福島第一原子力発電所および福島第二原子力発電所  
耐震安全性評価結果中間報告書（改訂版）等の一部修正の概要

1. 事象の概要

図1 鉛直方向解析モデル概念図  
(福島第一原子力発電所2号機例示)

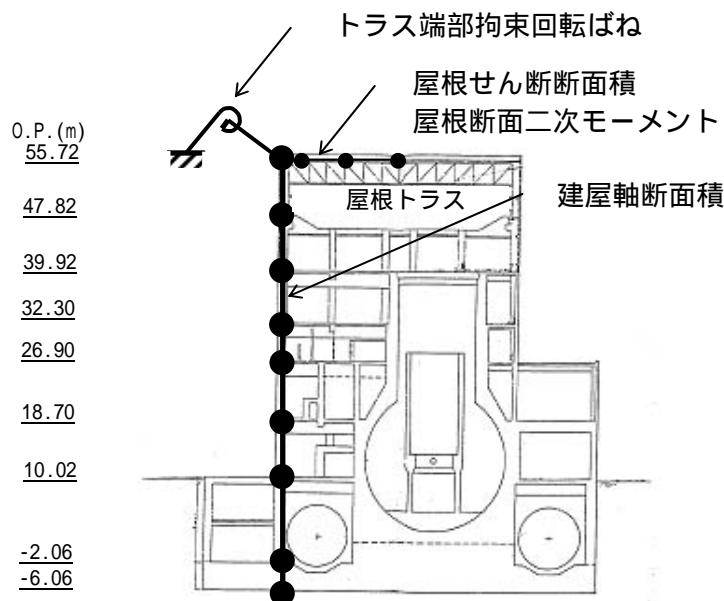
今回誤りが確認された事項  
トラス端部拘束回転ばね  
屋根せん断断面  
屋根断面二次モーメント  
建屋軸断面

- ・鉛直方向解析モデルの内、～ に関し  
今回誤りが確認された。
- ・例示した福島第一原子力発電所2号機では  
と の解析用数値に誤りが確認された。
- ・その他の号機では、～ の内、複数の  
解析用数値に誤りが確認された。

上記を受けて、正しい数値を使用して再解析を実施した結果、当該号機の原子炉建屋および安全上重要な機能を有する耐震Sクラスの主要な設備等について、耐震安全性評価等に影響を与えるものではないことを確認しました。
